「地理的電力(種)油発電所。
発電用原子炉施設許可申請書
(3号 発電用原子炉施設。変更)
に關する 審査書等」

2025. 5. 29.

北海道電力株式会社泊発電所の発電用原子炉設置変更許可申請書(3号発電用 原子炉施設の変更)に関する審査書案

图3

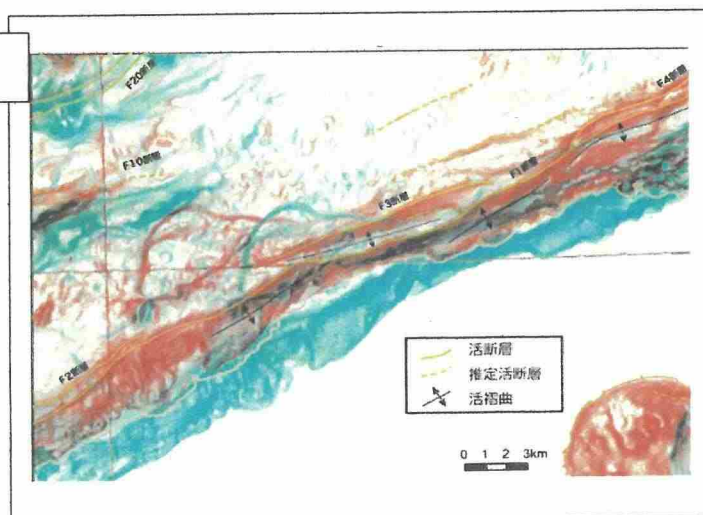
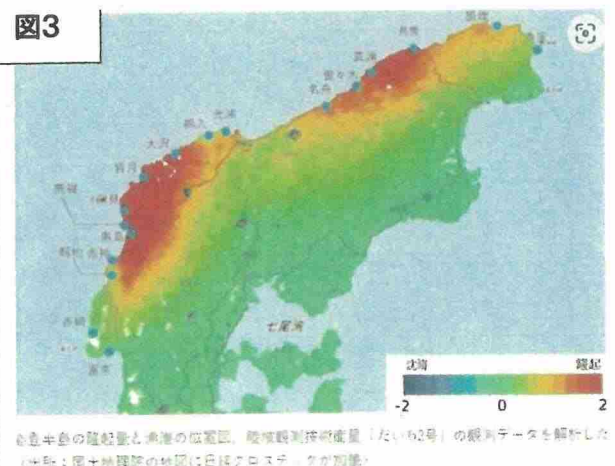
解釈別記 2 および規制委が、海域でも、変動地形学的調査を行うべきであると要求しているにもかかわらず、北電がそれに応えていないのは不当である。能登半島地震によって、とくに海岸に近い海底活断層の認定における音波探査の限界が明らかになり、変動地形学的手法によらなければ、それらを正しく認定できないことが明らかになった(図1～3参照)のであるから、変動地形学的調査を行うべきである。

図1:音波探査では、海底活断層は図中の赤や青、黒のように切れ切れにしか認定できていなかったが、アナグリフ(図2)を用いた変動地形学的手法では、黄色の線のように、連続した1本の活断層として認定できていた。(後藤、2024; 後藤・鈴木、2024)

図3: 海岸に近い海底活断層により、能登半島北岸では、最大4m以上の地震性隆起を生じた。隆起量は活断層からの距離や地盤の影響で異なるが、ほぼ1m~2mの隆起が生じている。

図6

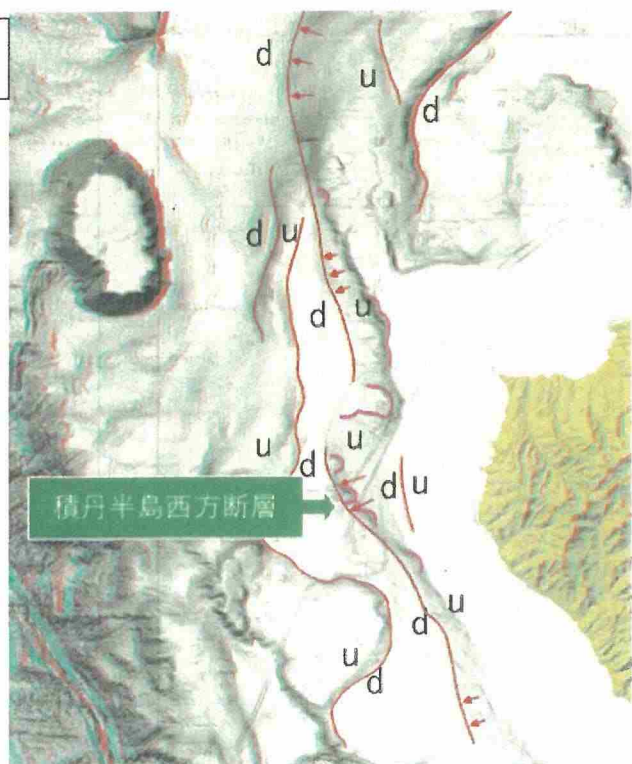
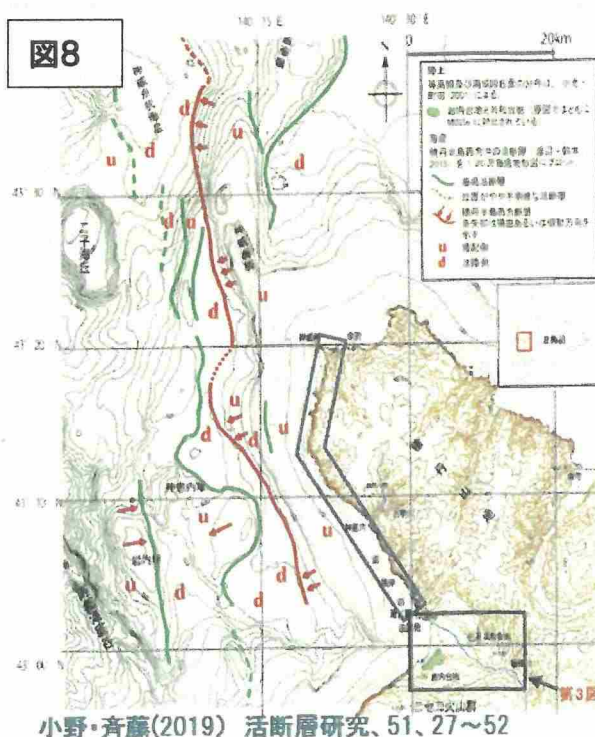
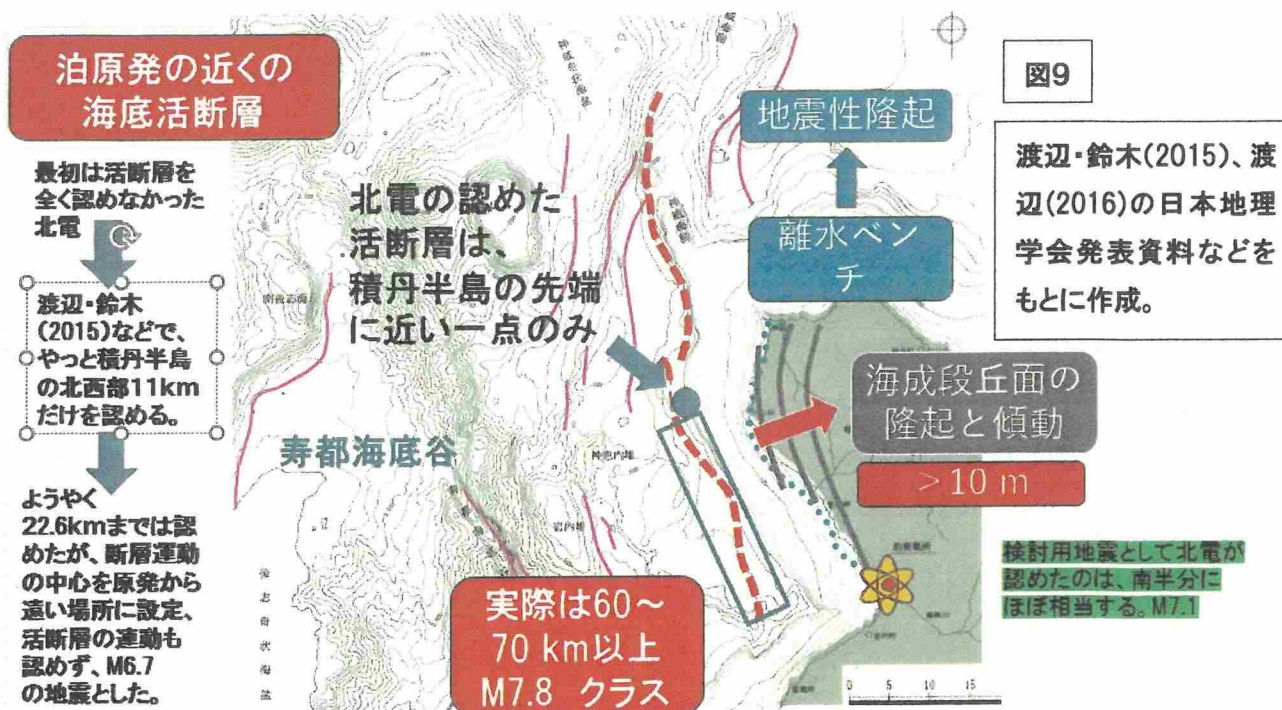
また、北電は、規制委からの要求により、この1点から、断層の走向を 0° 、 20° 及び 40° の3つのケースを設定し、また傾斜も、いくつか変化させて評価を行った。図6は、そのうちの1つであり、断層が最も長く想定され、32kmになった場合を示している。

図6で、北電は、32kmの海底活断層を設定しているが、結局、ここで想定された活断層は、変動地形学的調査によって認定された、積丹半島西岸の海底活断層の南半分にはほぼ該当する結果となっている。すなわち、

変動地形学的調査をきちんと行えば、泊原発にもっとも大きな地震動を与える活断層は、おのずと抽出されるのである。

一方、規制委は、「地震動評価」において、複数の活断層の連動を考慮することを要求している（申請書 27 ページ 10～11 行目）。この要求に従えば、変動地形学的調査では、積丹半島西岸断層は、図9に示すように、いったん海底でとぎれたあと、さらに北西方向に続き、全長は 70km にも及ぶ（渡辺・鈴木、2015）。これらの活断層の連動も考慮されるべきである。

図10

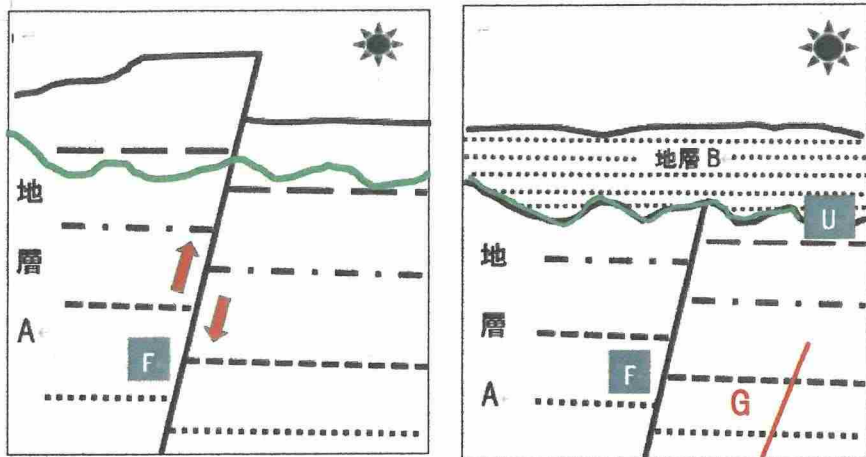
しかし、上載地層法が使えるのは、断層の上端が、(1)明らかな不整合で切られていること、かつ、(2)不整合の上位に載る地層の年代が、12.5 万年前か後か、明確に判断できることの 2 つの条件が満たされた場合だけである(図 10 参照)。北電が、F-1 断層の活動性を上載地層法で判定するために、行った最初の掘削箇所(図 11)では、F-1 断層は、不整合によって上端を切られているのではなく、たんに、MIS9 の砂丘堆積物の中で、上方にせん滅しているだけであることが渡辺・小野(2018)によって指摘され、規制委もそれを承認した。北電は、そのために、北側と南側で新たな開削を行い、F-1 断層が、不整合によって切られ、かつ、不整合の上に載る地層が 12.5 万年前より古い地層であることを実証しようとした。しかし、まず、北側開削箇所では、F-1 断層は、不整合によって切られておらず、F-1 断層は、不整合を超えて、上位の礫層の中にまで入り込んでいることが、北電の提出したCT写真(図 12)から明らかだからである。

上載地層法が使えるのは、図10で、地層 A を変位させた断層 F が、大きな侵食期が入ったために上部を切られ、その後、全く別な地層 B が堆積して不整合 U ができた場合に限られる。赤い断層 G は、地層 A の中でせん滅しているので、上載地層法は使えない。図11の F-1 断層も、北側・南側開削地点の F-1 断層も、この G に相当する。

北電の CT 写真に関する主張が誤っている理由

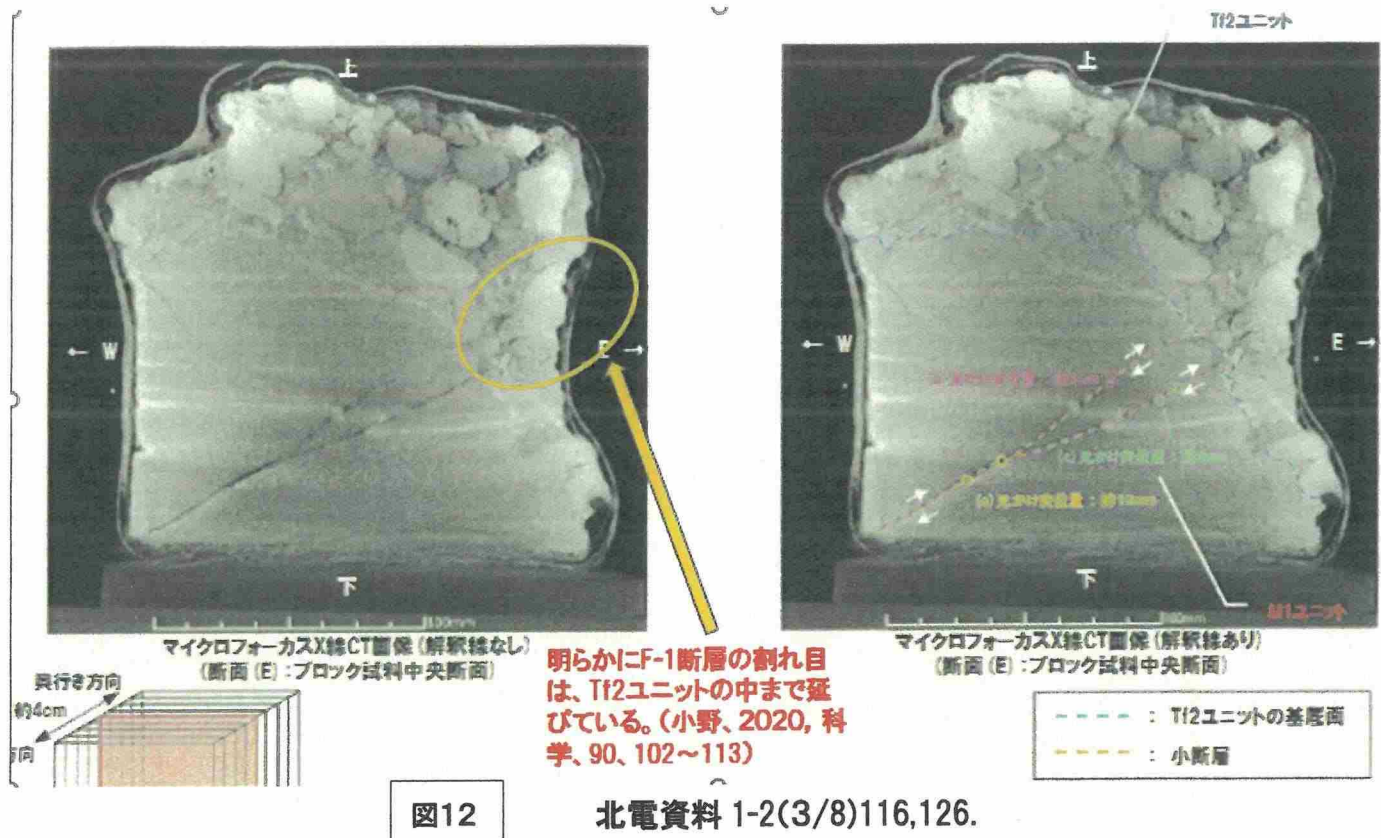
図12に示すように、F-1 断層の延長が、不整合面を超えて Tf2 ユニットのなかまで入りこんでいるのは明らかであり、北電もそれ認めている。北電は、図13のように、Tf2 ユニット中の割れ目は、「ブロック試料採取後の除荷及び乾燥収縮等に起因する亀裂であると考えられる」としているが、「考えられる」と言っているだけで、その証拠は何も示されていない。本当に、北電の主張するように、「ブロック試料採取後の除荷及び乾燥収縮等に起因する亀裂であるならば、そのようなことがないように注意して、再度、試料を作製し直せばよいからである。したがって、規制委は、北電にそれを命じ、審査をやり直すべきである。

図14

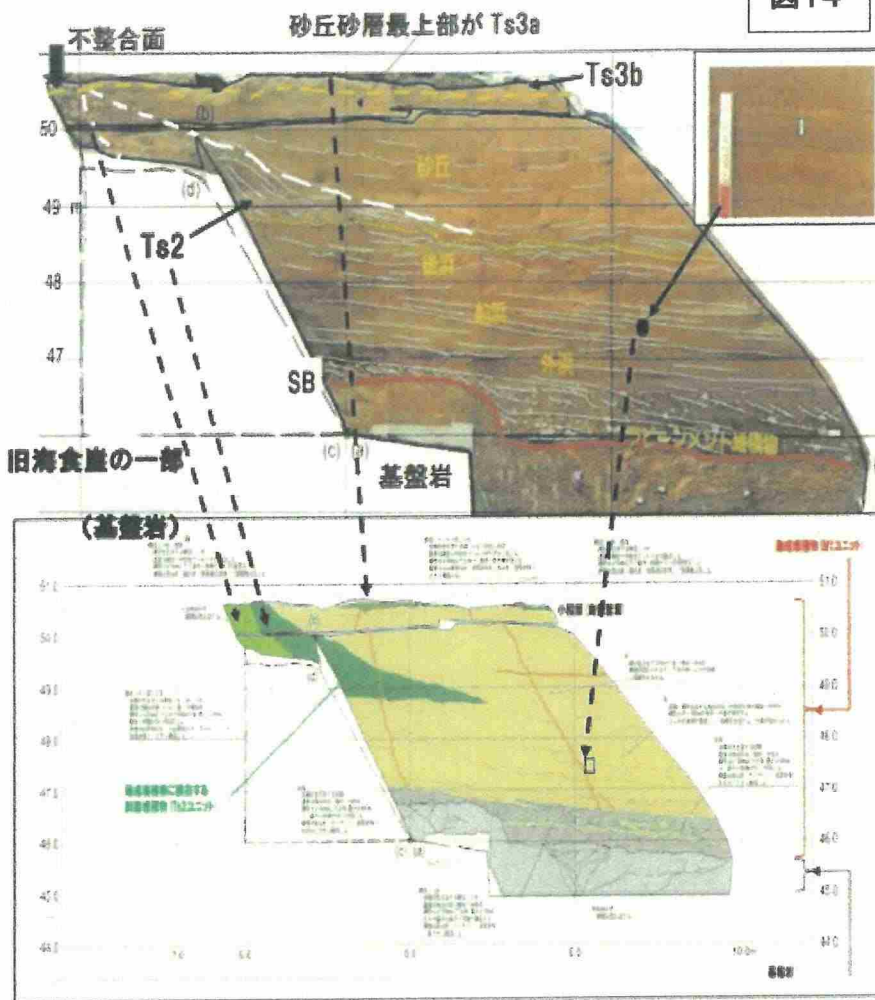
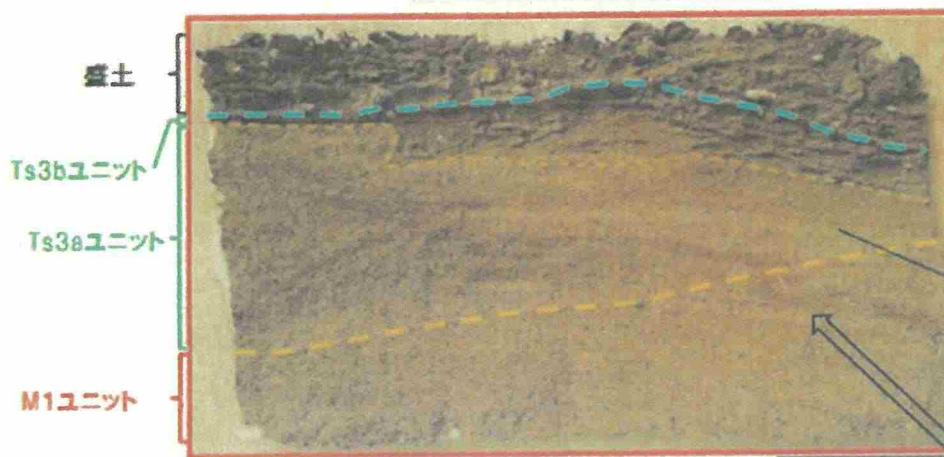
北電がこのような、初歩的ともいえる誤りを犯したのは、北電が、南側開削箇所の地層を、シークエンス層序学手法で分析していないからである。(2)で、北電は、M1ユニットをすべて海成層としている(図 14 下の図)が、シークエンス層序学的手法で分析すれば、図 14 の上の図のように、南側開削箇所での M1 ユニットは、基底礫層に始まる一連の海進の堆積物であり、外浜、前浜、後浜堆積物が順に重なり、最後は海岸の砂丘堆積物で終わっていることは明らかである。北電の言う Ts3a ユニットは、その砂丘堆積物の最上部に過ぎず、そもそもユニットに分けることができないものである。北電が Ts3a ユニットは下位の M1 ユニートを「侵食」している、と

南側開削箇所、北電が、M1 ユニットと一括し、すべてを海成堆積物とした地層は、外浜→前浜→後浜→砂丘堆積物に区分され、北電の Ts3a ユニットは、たんに、M1ユニットの連続であり、砂丘堆積物の表層部でしかなくわかる。

M1 ユニートをすべて、海成堆積物として一括し、上部は厚い砂丘堆積物であることを無視した北電の解釈図。

規制委は、北電のこのような初歩的な誤りを指摘し、北電に、まず南側開削箇所の地層を、シークエンス層序学の手法で分析させ、さらにM1ユニットとTs3aユニットの粒度分析、鉱物分析を北電にやらせて、それらが同一連続した砂丘堆積物であることを認めさせるべきである。

図16

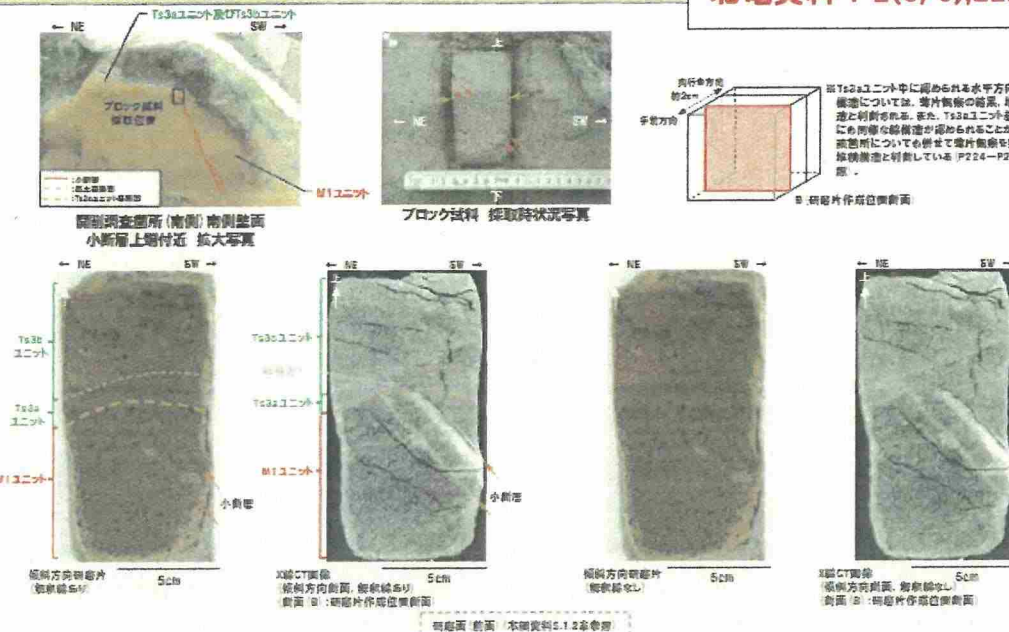
いうものを区分するのが誤りであることを示した。図 16、図 18 に示すように、そもそも、北電は、最初、Ts3a ユニートを M1 ユニットの「遷移部」としていたのである。「遷移」とは「徐々に移り変わる」ということであり、それは

図17と図18を比較してみれば、北電が、最初は「遷移部」として、M1が徐々に変化する部分としていたものを、「Ts3a ユニット」として、あたかも、M1とは別な地層のように見せかけていることが明らかである。これは、「不整合」の捏造ともいえ、許されない行為である。

①層相確認-はぎとり転写試料②(2/3)-

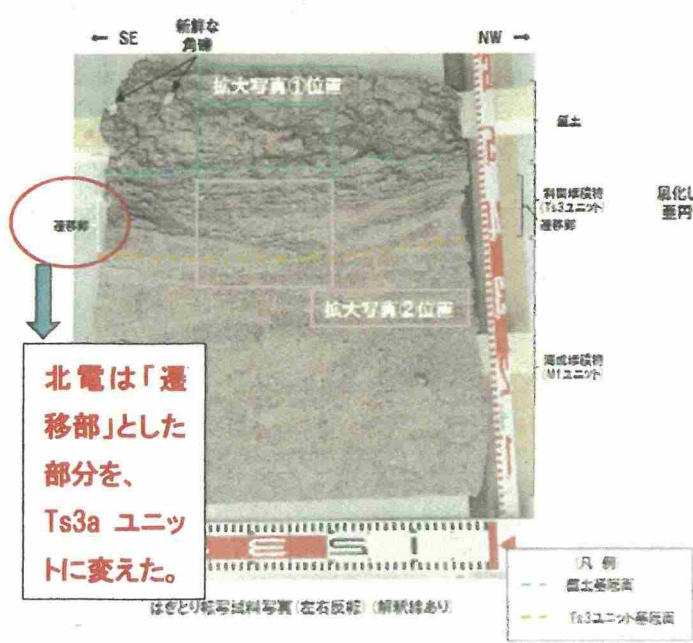
北電は「遷移部」とした部分を、Ts3a ユニットに変えた。

北電が、「遷移部」は、下位の M1ユニットの葉理を「侵食している」としているが、たんに、風で、ラミナが乱れているだけであり、砂丘堆積物に一般的なクロスラミナの堆積構造に過ぎない。

図19

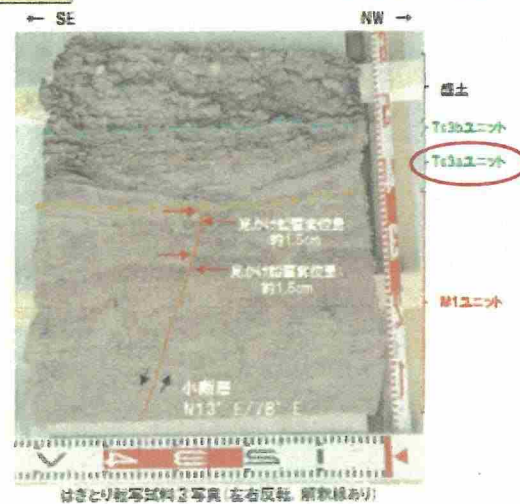
左の写真だけを見て、右のような位置に境界線を引けるであろうか？

北電は、F-1断層がせん滅する上端に合わせて、Ts3aユニットの基底を設定し、上載地層法を適用しようとしたのであり、きわめて悪質な行為であると言える。

図20

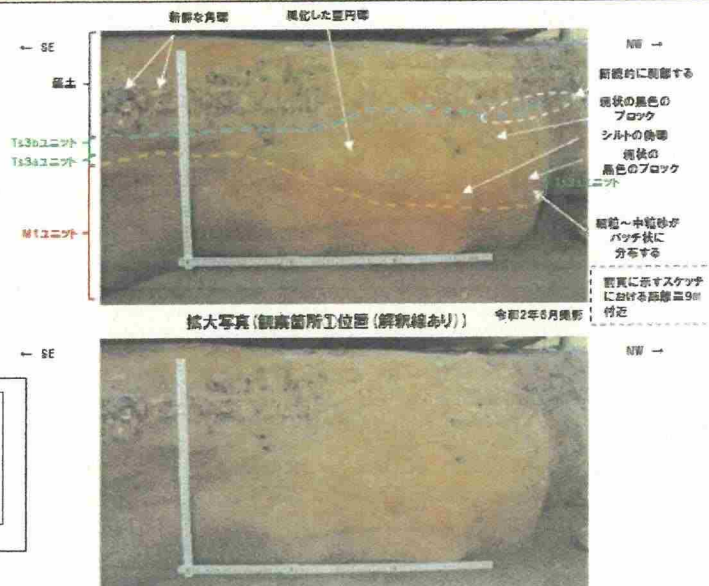
北電は、偽塊の存在を重視して、それが入る部分を Ts3a ユニットにしているが、偽塊とは、砂丘堆積物の表層部でよく見られる堆積構造の一つであって、それをもって、別な地層とすることはできない。逆に偽塊の存在は、北電の言う Ts3a ユニットが、M1 から続く砂丘堆積物の表層部であることを証明しているのである。

図21

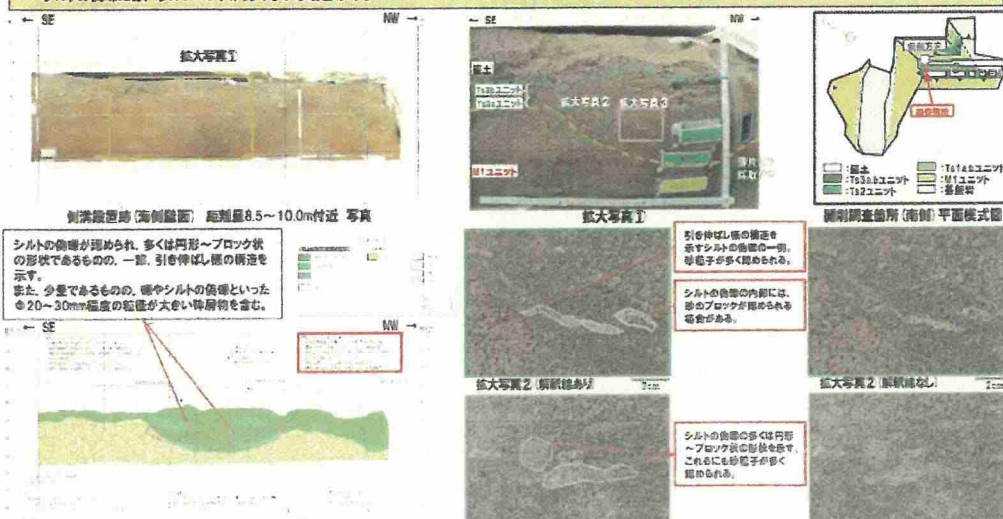
北電は、偽塊や、細砂～中粒砂がパッチ状に入る部分を、Ts3a ユニットとしているが、偽塊や、砂のパッチ、風化礫などは、砂丘の表面によく見られる堆積構造であり、また下位のM1ユニットを侵食している、というのは、すでに述べたように、砂丘堆積物には一般的にはラミナの切り合いに過ぎず、これらをもって、Ts3a ユニートを設定するのは正しくない。

図23

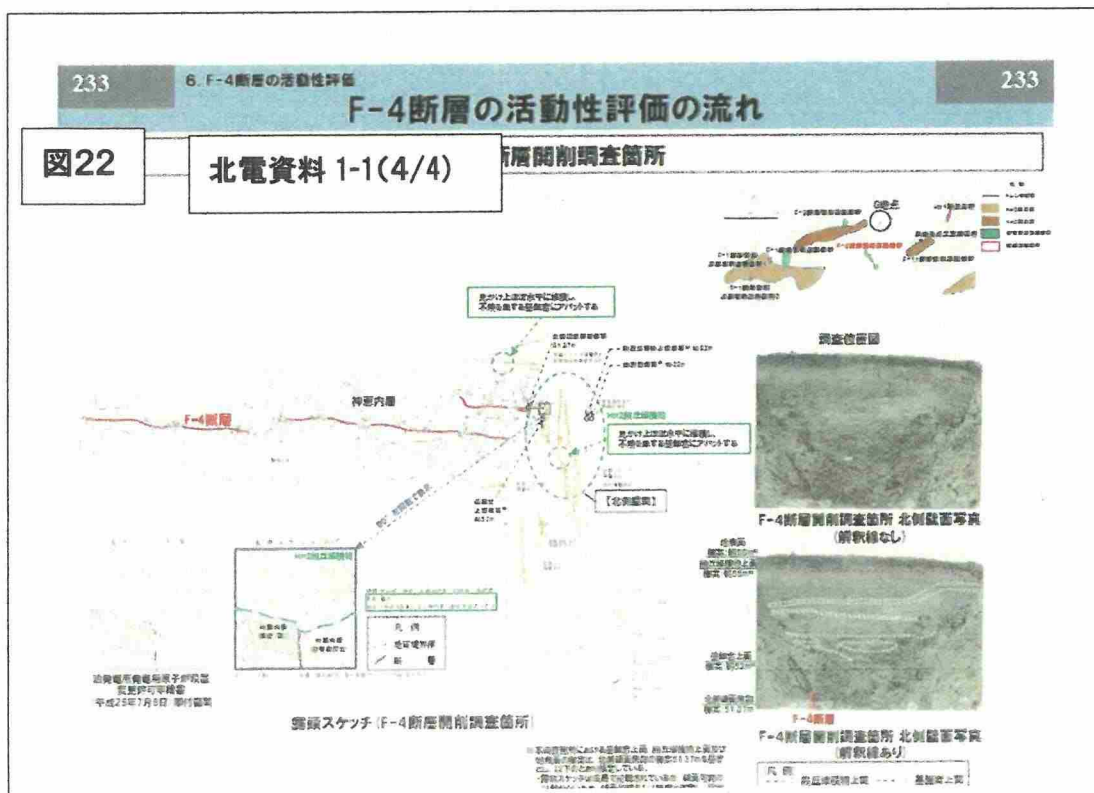
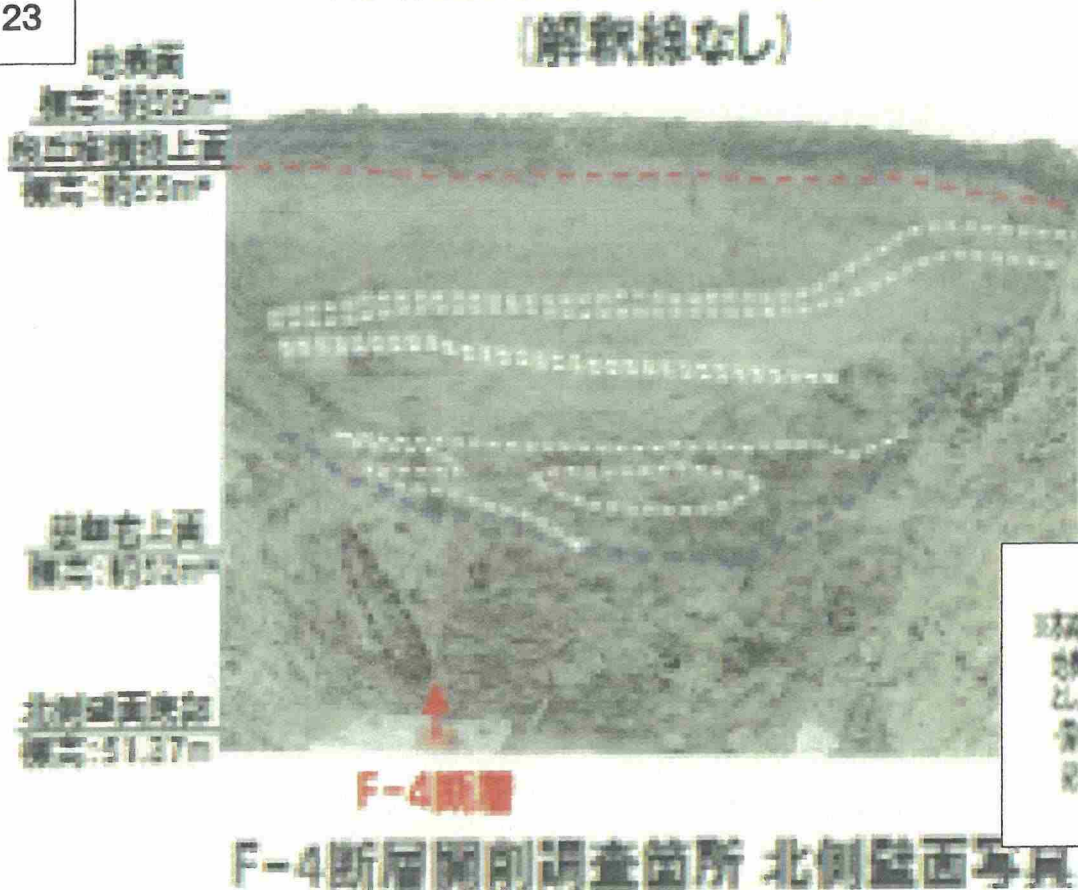
しかし、北電は、まず、「F-4 断層開削調査箇所において」、ほとんどまともな地質調査を行っていない。規制委の審査会合に提出された F-4 断層開削調査箇所のデータは、図 22 の写真 1 枚と、ごく簡単なスケッチだけである。図 23 のように、谷埋め堆積物については、地層区分されているだけで、実際の地層が分析されていないので、データとしての意味はない。シルト質に見える上半部の褐色の堆積物の記載も全くない。図 23 右下(オリジナルな図では左下にある)の北電の説明からすると、北電は測量すらしていなかったことが明らかである。したがって、標高もすべて推定値にすぎない。谷埋め堆積物の厚さは 3mになるが、崖面の傾斜も測定されていないので、あくまでも推定に過ぎない。こんなことが許されていいはずがない。

北電は、この写真 1 枚と、きわめて簡単な2枚のスケッチしか規制委に提出していない。断層を不整合で覆う谷埋め堆積物の調査を何もしていない。2号炉の重要施設の下を通る F-4 断層の調査を、断層露頭できちんとしていない北電に原発を管理する資格はない。

きわめて不十分なデータで、重要な F-4 断層の活動性を評価することは不可能であり、このようなずさんな調査しかなかったというだけで、北電の申請は不合格とすべきである。

図26

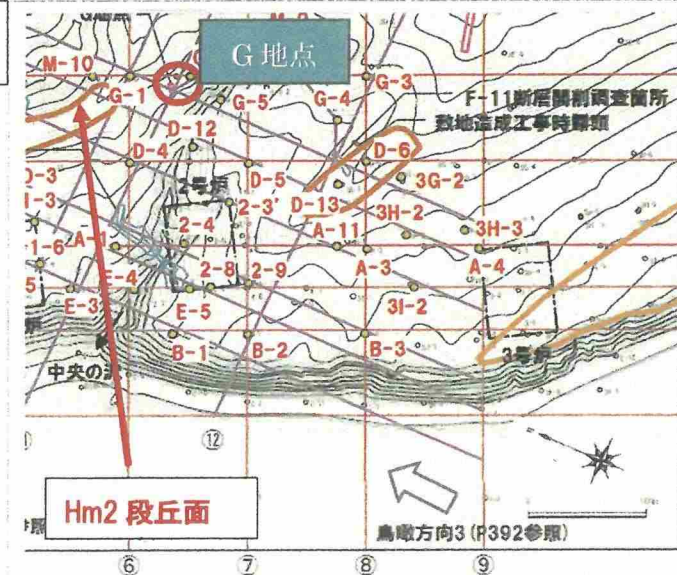
G地点は、図26の北電の資料からしても、Hm2段丘面の上にあるのではなく、そこから「中央の沢」へと下っていく斜面上にある。空中写真(図 26 の右下)を見ても、明らかにそうである。一方、F-4 断層開削調査箇所は、図 26 の地図か空中写真に、その位置は書き込まれているが、肝心の、北電が規制委に提出した写真やスケッチ(図22. 23)の正確な位置、写真を撮影した方向など、詳しいデータは、これまでの審査で、全く明らかにされていない。どの地点で、どのような方向の断面を撮影したのか、という基本的なデータすら、明らかにされていないのである。

しかし、図26の地図と空中写真から判断する限り、F-4断層開削調査箇所も、また、Hm2段丘面を下刻した深い「中央の沢」に向かって、Hm2段丘面から下っていく斜面を掘削しているように見える。ただ、G地点は、ま

だ、Hm2段丘面からあまり離れていない、斜面上の地点であるのに対し、F-4 断層開削調査箇所は、「中央の沢」の谷に近い場所であり、周辺のなだらかな周氷河性斜面が、その谷に連続する場所であることがわかる。
